PLAN LOCAL D'URBANISME

POLE D'ONCOLOGIE

DECLARATION DE PROJET EMPORTANT MISE EN COMPATIBILITE DU PLU

B – Dossier de mise en compatibilité

Détail de l'emprise foncière qu'il est projeté de classer en secteur 1AUyk dans le cadre de la présente évolution du PLU.

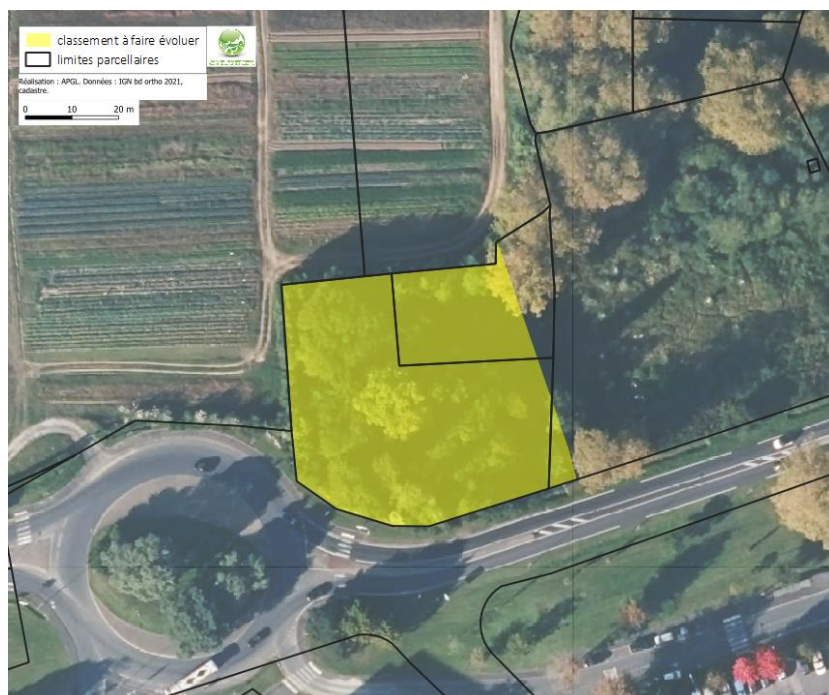
Ainsi, il convient de modifier le zonage (plan 3B.1 secteur 1) afin de classer en secteur 1AUyk tout ou partie des parcelles cadastrées section AW n°204, 206 et 394.

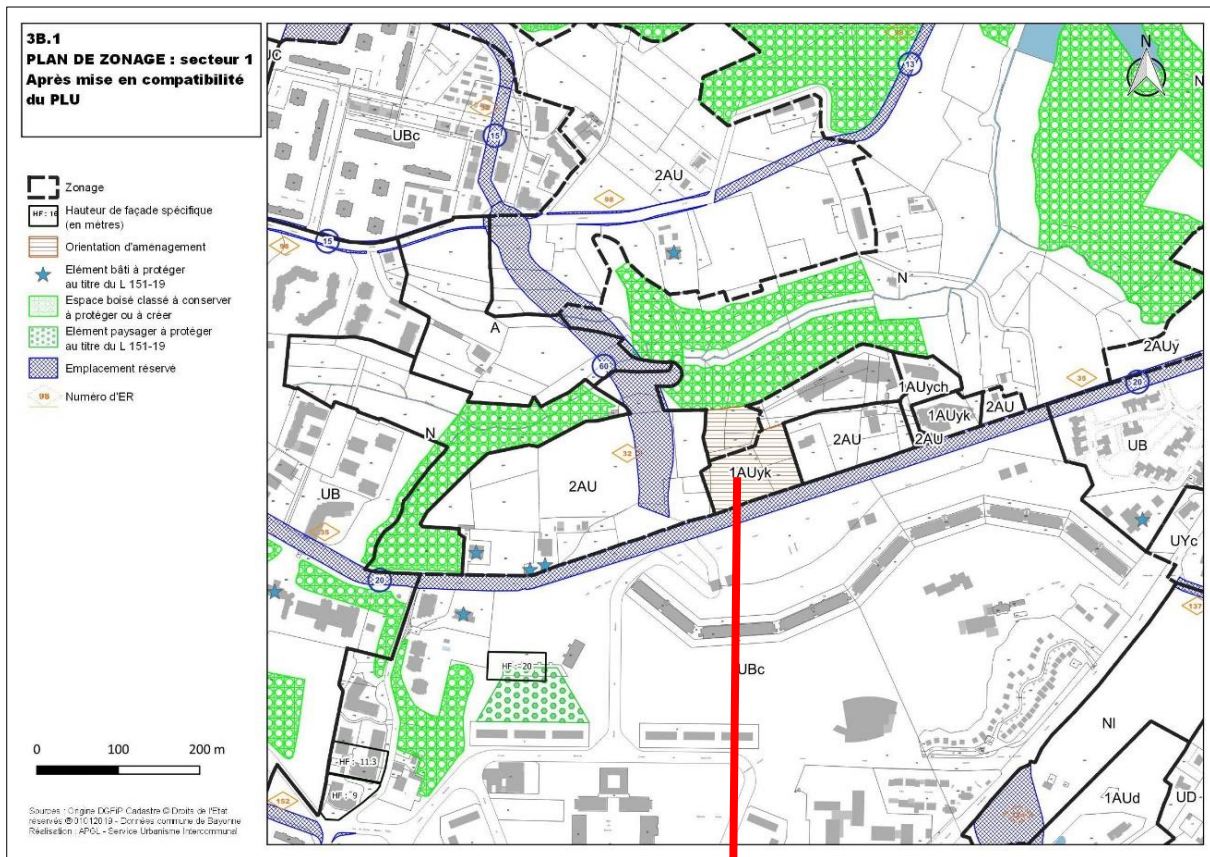
Le projet de centre médical vient s'implanter en continuité Ouest du centre d'oncologie et radiothérapie, pour former à terme le pôle d'oncologie du Pays Basque. Il apparaît nécessaire d'étendre le périmètre de l'orientation d'aménagement du 'centre d'oncologie' à celui du 'pôle d'oncologie', intégrant ainsi les deux bâtiments.

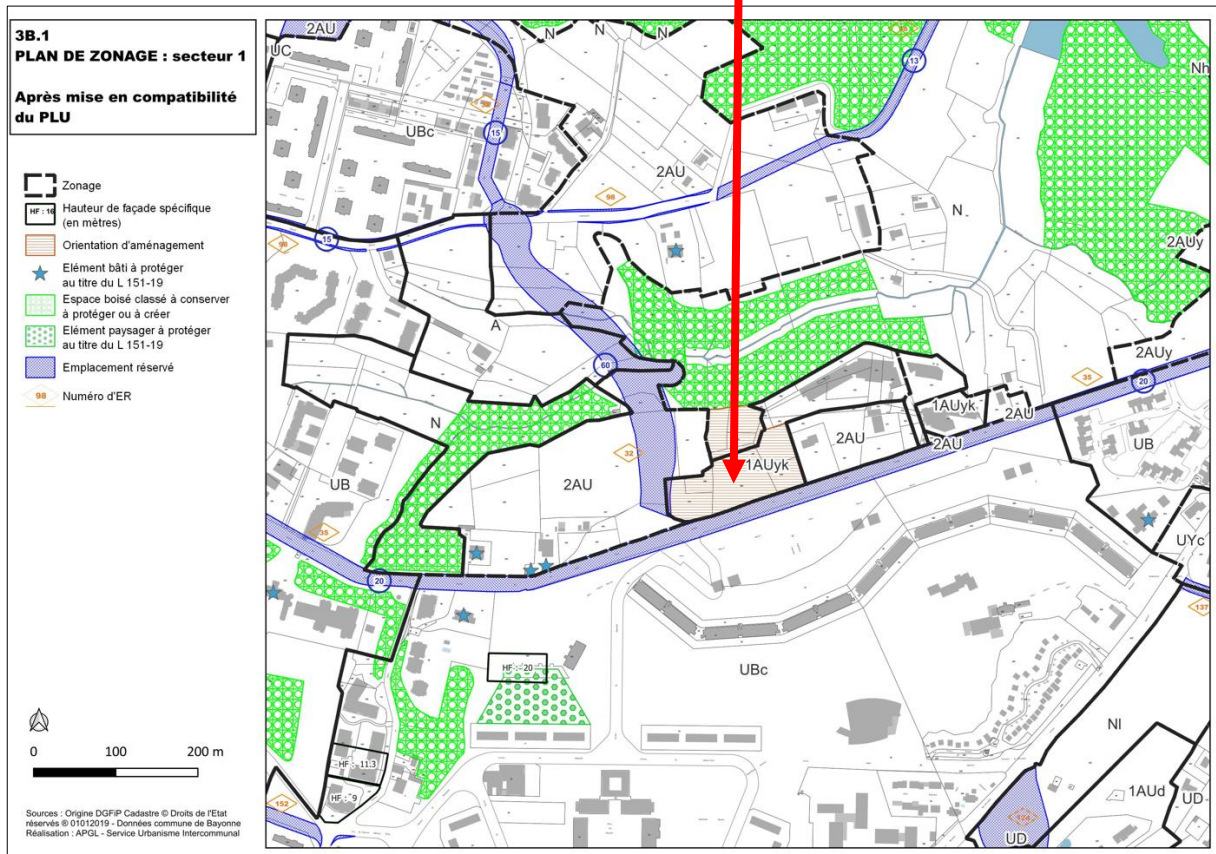
Les cartes suivantes font apparaitre les modifications qu'il est nécessaire d'apporter au règlement graphique du PLU.

Extrait du plan de zonage du PLU en vigueur.

Extrait du plan de zonage du PLU qu'il est proposé de modifier.
